ГОСУДАРСТВЕННЫЙ
ИНСТИТУТ ПО ПРОЕКТИРОВАНИЮ
СИГНАЛИЗАЦИИ, ЦЕНТРАЛИЗАЦИИ
СВЯЗИ И РАДИО
НА ЖЕЛЕЗНОДОРОЖНОМ
ТРАНСПОРТЕ

УКАЗАНИЕ

№ 1247/1335

Модернизация схемы включения
реле автовозврата АВ и изме-
нения в программе проверки
блока СГ-76У
Дополнение №1 к 1247/1242

Рис. 1И.

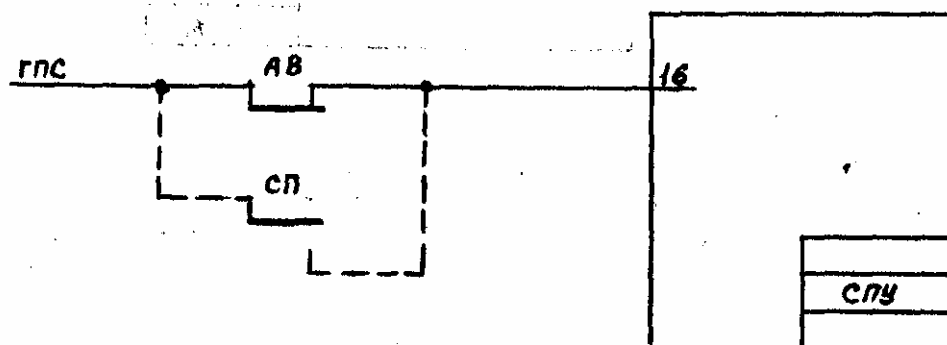
Для обеспечения трансляции кода адреса при нагоне в сис-
теме ГАЦ-КР, рис.1 1247/1242 необходимо дополнить в соот-
ветствии с рис.1И.

Рис. 3И.

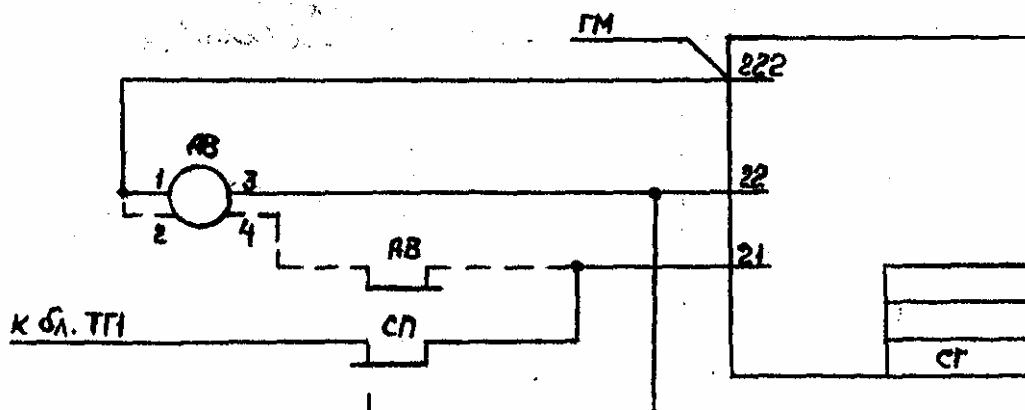
Включение повторителя реле автовозврата стрелки (АВ) на вывод 22 блока СГ-76У по рис.3 1247/1242 приводит к его обесточиванию в начале перевода стрелки и нарушению цепи возбуждения сортировочных реле блока трансляции в системе ГАЦ-КР.

Для устранения указанного недостатка необходимо в схему включения повторителя реле АВ рис.3 1247/1242 внести изменения в соответствии с рис.3И.

Рис. 5.

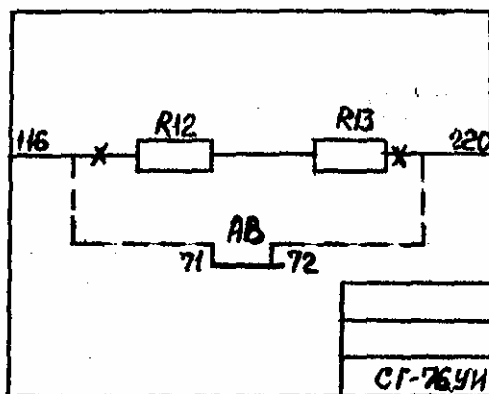
При стрелочных приводах с бесконтактным автопереключателем изменения по рис. 3 1247/1242 могут не производиться, а вместо внешнего повторителя АВ может быть включен свободный контакт 71-72 реле АВ блока СГ-76У. Для этого необходимо произвести изменения в блоке в соответствии с рис. 5.

При внесении изменений в блок СГ-76У, в программу проверки блока 24567-00-001 необходимо внести следующие изменения: в разделе "Проверка монтажа контактов реле" операция 3, действие 2, положение ключей - добавить 1-16, что проверяется - добавить АВ 71-72 /-/-; действие 3, горят лампы - добавить 2-20, что проверяется - добавить АВ 71-72 /+/-; операция 4, положение ключей - добавить 1-16И.

После внесения изменений название блока устанавливается СГ-76УИ.
